Asunto Inquietud planteada en la audiencia publica celebrada el 17 de octubre de 2019 Resolucion 2752 de 2019, proceso de subasta de espectro, bandas de frecuencia de 700 MHz, 1900MHz y 2500 MHz

Siguiendo los lineamientos dados por el Ministerio durante la audiencia citada en el asunto, a continuación las inquietudes de COMUNICACIÓN CELULAR S A COMCEL S A , a fin de que las mismas sea resueltas por escrito

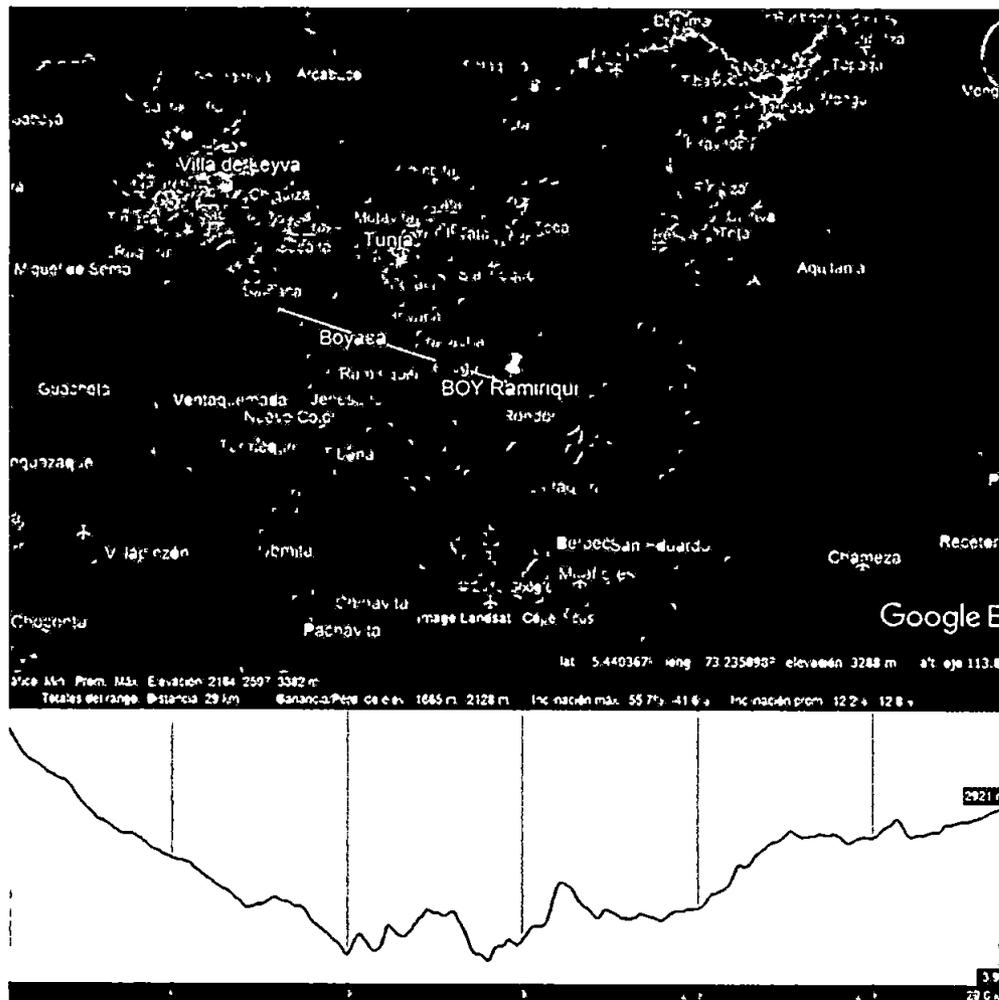
- 1 Respecto a la imposibilidad técnica de igualar zonas de cobertura y niveles entre tecnologías 2G o 3G y la tecnología 4G, técnicamente no es posible igualar las coberturas entre estas tecnologías, por ejemplo, a continuacion se explica cómo las coberturas de **2G** en la banda de **850** desde una Estacion Base no es equiparable con la cobertura que brindaria 4G en la banda de **700** instalada en la misma

Estación Base En la gráfica mostrada a continuación, se presenta la simulación de RSSI de 2G en banda 850 hasta un nivel de -93 dBm (color rojo), y la simulación de RSRP de 4G en banda 700, para -93dBm (color verde) y para -85dBm (color azul), siendo evidentes las diferencias en cuanto al área de cobertura que se logra con cada tecnología, siendo mucho mayor la de 2G en 850 con un nivel mínimo de -93 dBm. Lo anterior debido a motivos técnicos, como las especificaciones de las diferentes tecnologías y las diferencias de ancho de banda que debe propagar 2G 200KHz versus 4G 10MHz, entre otros

Con esto resulta claro que la obligacion de Actualización tecnologica de las redes de servicio móvil, expresada originalmente en el borrador de la resolucioin como *"la provision de tecnologias que ofrezcan velocidades pico teoricas con al menos las tasas de transferencias descritas en el cuadro presentado a continuacion, en el total de estaciones base que operen en los municipios de menos de 100 000 habitantes y que al momento de la asignacion del permiso de uso del espectro radioelectrico objeto de la presente resolucioin, no dispongan de esta actualizacion "* (tomado del borrador de la resolucioin), ha sido convertida en una obligacion de cobertura, al pretender igualar huellas de cobertura de tecnologias y bandas diferentes. De hecho ha sido convertida en una obligacion de Ampliacion de cobertura, dado que es claro que tecnicamente resulta improbable que se logren las mismas huellas de cobertura que se tienen en 2G con tecnologia 4G, por lo que se requerra la construccion de muchos sitios nuevos adicionales solo para cumplir ese criterio de modernizacion basado en cobertura, lo cual pone en riesgo la viabilidad financiera para adiconar mas localidades nuevas en la puja de la subasta
